Gjennomgang av plassbygde møbler som berøres av endringer i fasade – kjøkkeninventar er ikke medtatt

Se plantegning på siste side for nummerering

2. Hyller mot søyle, mellom plassbygde benker:

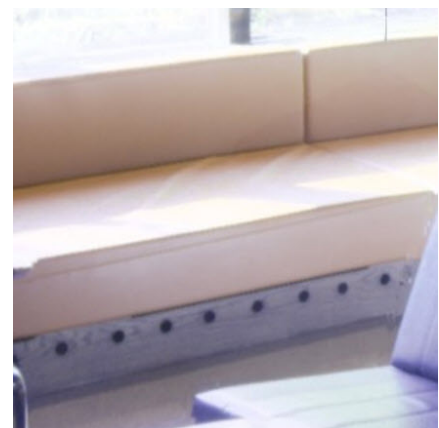
- Hyllene berøres i liten grad av tiltaket (demonteres ikke), men er medtatt pga. helhetlig oversikt. Det skal monteres punkter for strøm og data inne i nedre del av hyllene. Se også punkt 3.
